# 女川原子力発電所2号炉 原子炉本体の基礎の 復元力特性について(コメント回答)

設計基準対象施設について（第4条 地震による損傷の防止）

平成31年2月7日  
東北電力株式会社

# 1. 審査会合での指摘事項一覧

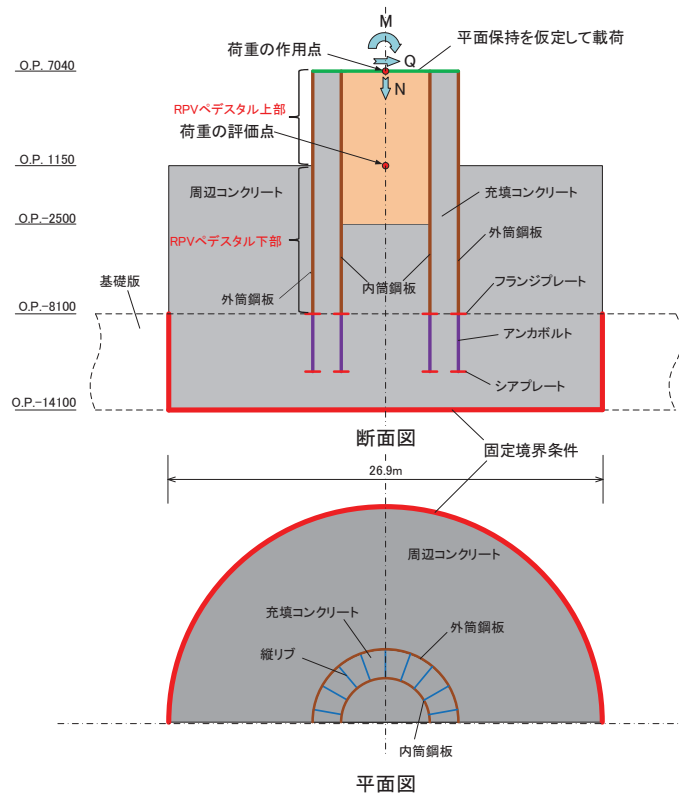
RPV(原子炉圧力容器)ペDESTAL下部と原子炉圧力容器底部のコンクリートの一体化について、FEM解析等により妥当性を提示すること。

- 地震応答解析のモデル化において、RPVペDESTAL下部を原子炉圧力容器底部のコンクリートと一体として扱うことの妥当性については、RPVペDESTALから負荷されるせん断荷重に対するRPVペDESTAL下部の周辺コンクリートの健全性及びRPVペDESTALから負荷される曲げモーメントに対するRPVペDESTAL下部のスタッドの健全性を評価し、基準地震動 $S_s-D2$ に対して、それぞれ発生荷重が許容荷重を十分満足することを確認した。
- さらに、その妥当性を検証するため、3D-FEMモデルを用いた静的弾性解析を実施する。
- 基準地震動 $S_s-D2$ の荷重に対する静的弾性解析の結果から、RPVペDESTALの下部は、RPVペDESTALの上部と比較して地震時の変位が小さく、また、RPVペDESTALと周辺コンクリートの接続部に発生する主応力は設計基準強度に対して十分に余裕があることから、RPVペDESTALの下部と原子炉圧力容器底部のコンクリートを一体として扱うことは妥当である。

算出方法のイメージ

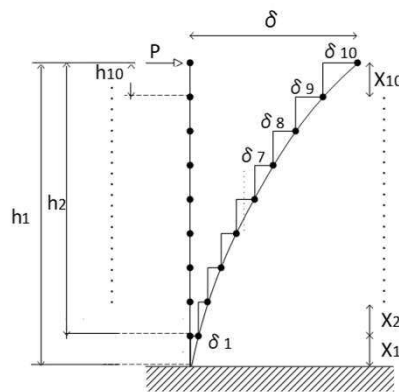
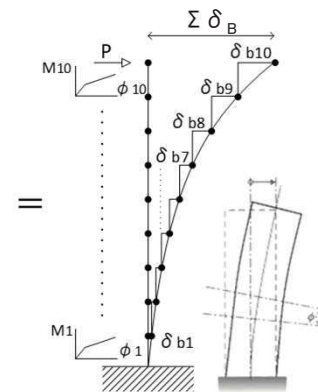
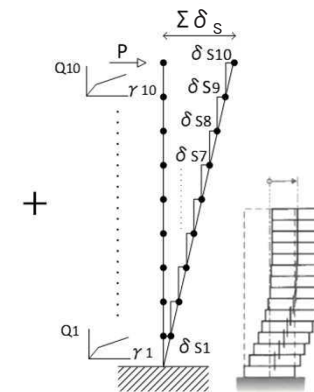
- ・復元力特性評価式による荷重-変位特性と既往の加力試験結果のせん断変形の比較について、第1折点で差異が生じた理由を提示すること。
- ・せん断変形のスケルトンカーブの直線近似の影響検討について、振動特性を踏まえ提示すること。

- 既往の加力試験で得られた水平力に対する加力スタブの水平変形(全体)との関係について、試験結果に基づく荷重-変位特性と評価式による荷重-変位特性はよく一致している。
- 加力スタブの水平変形(全体)は、曲げ及びせん断による変形の合成であるため、せん断変形のスケルトンカーブの作成に当たっては、試験結果から得られる全体変形(曲げ+せん断)と曲げ変形の関係から算出している。

評価に用いたスケルトンカーブ

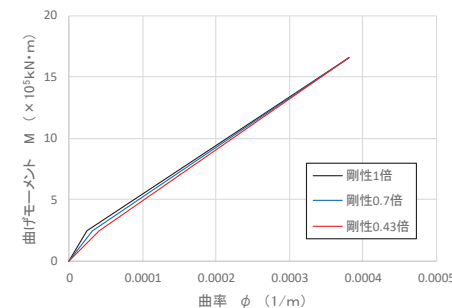
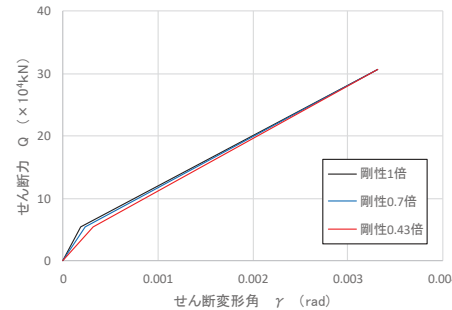
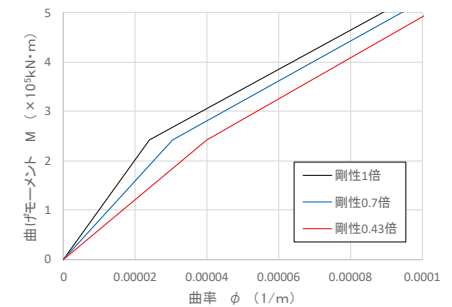
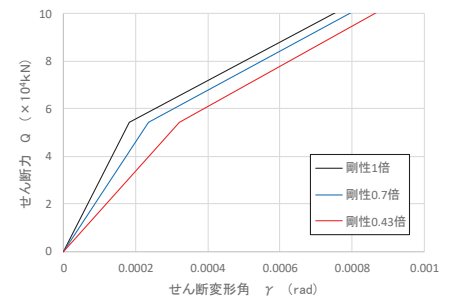
今後の追加検討について、評価方針だけでなく、構造成立性の見通しについても提示すること。

- 評価方針を踏まえ、RPVペDESTALのコンクリートの剛性を0.7倍及び0.43倍に低下させた場合の構造成立性に係る概略検討として、基準地震動 $S_s$ (暫定値\*<sup>1</sup>)に対する、原子炉格納容器、原子炉圧力容器、原子炉しゃへい壁及びRPVペDESTALの曲げモーメント及びせん断力を確認した。
- 高温環境下におけるコンクリートの剛性低下については、格納容器限界温度(200°C)に対して、耐火性ガイドブック\*<sup>2</sup>を参考に0.7倍、Eurocode\*<sup>3</sup>を参考に0.43倍と設定した。なお、建屋の初期剛性低下は0.75~0.8倍であることから、概略検討としては、剛性低下が大きい高温環境の影響を確認する。
- 検討の結果、各部の曲げモーメント及びせん断力は、RPVペDESTALの剛性を0.7倍及び0.43倍に低下させた場合においても、その変動は小さく、各部の構造成立性に影響を及ぼすものではないことを確認した。
- なお、詳細な評価については、工認段階で実施する。
